**Asunto: Alegaciones al parque eólico Aguayo 1 de 50 MW
y su infraestructura de evacuación**

En relación al anuncio de Información pública de solicitud de autorización administrativa previa y emisión de declaración de impacto ambiental del anteproyecto del Parque Eólico Aguayo 1 de 50 MW y su infraestructura de evacuación, en los términos municipales de Las Rozas de Valdearroyo, Valdeprado del Río, Valderredible, Campoo de Enmedio, Hermandad de Campoo de Suso, Santiurde de Reinosa, Pesquera, San Miguel de Aguayo, Bárcena de Pie de Concha, Arenas de Iguña, Corvera de Toranzo, Santiurde de Toranzo y Molledo, promovido por la empresa Generadora Eléctrica Verde III, S.L y con expediente núm. EOL-28-2019, comparezco y formulo las siguientes **ALEGACIONES:**

DISPOSICIÓN FÍSICA DE PARQUES Y SETS

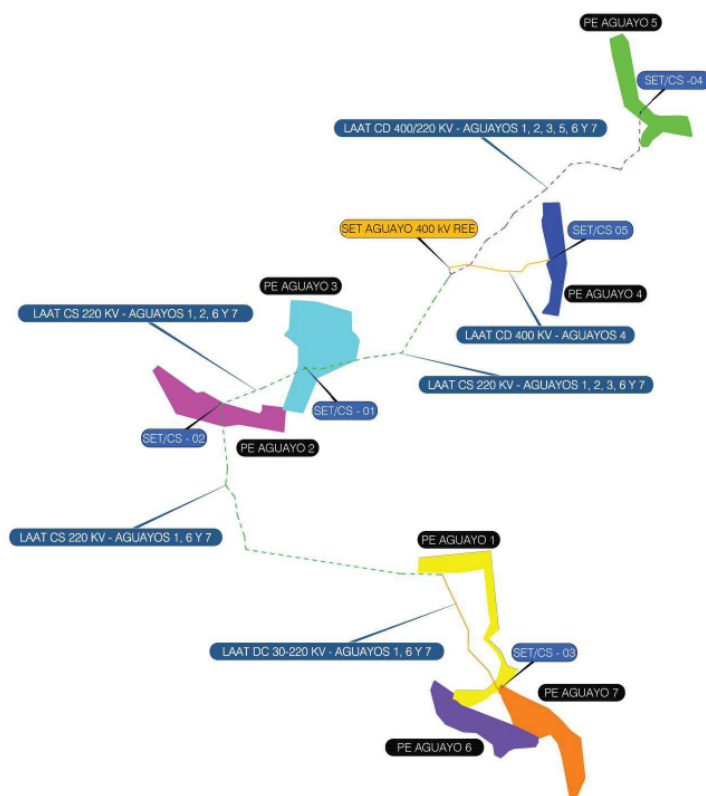
Dado que el **parque eólico “Aguayo 1”** comparte con los parques eólico **“Aguayo 2”, “Aguayo 3”, “Aguayo 4”, “Aguayo 5”, “Aguayo 6” y “Aguayo 7”**, las Subestación Eléctrica **“SET/CS-01”, “SET/CS-02”, “SET/CS-03”, “SET/CS-04”, y 6 líneas de alta tensión** tal y como se muestra en el esquema de la izquierda, **“Aguayo 1”, “Aguayo 2”, “Aguayo 3”, “Aguayo 4”, “Aguayo 5”, “Aguayo 6” y “Aguayo 7”, constituyen un parque eólico único de 350 MW de potencia eléctrica instalada.** Teniendo en cuenta que el EsIA presentado por el promotor se refiere exclusivamente al parque eólico **“Aguayo 1”** y no integra el conjunto de dichos elementos e infraestructuras, circunscribiendo la descripción estudio a un único proyecto, se considera que la

valoración de los impactos practicada resulta sesgada y, a todas luces, incompleta. La omisión de la descripción de los elementos e infraestructuras del resto de parques eólicos del complejo de producción energética, así como de la valoración de sus impactos, imposibilitan, al contrario de lo que hace el EsIA, la obtención de conclusiones certeras de la magnitud y complejidad de los efectos adversos sobre los diferentes factores ambientales, culturales y sociales.

Por lo tanto, debería de haberse elaborado un único Estudio de Impacto Ambiental para el conjunto de los proyectos citados y realizarse la evaluación de impacto ambiental de manera conjunta.
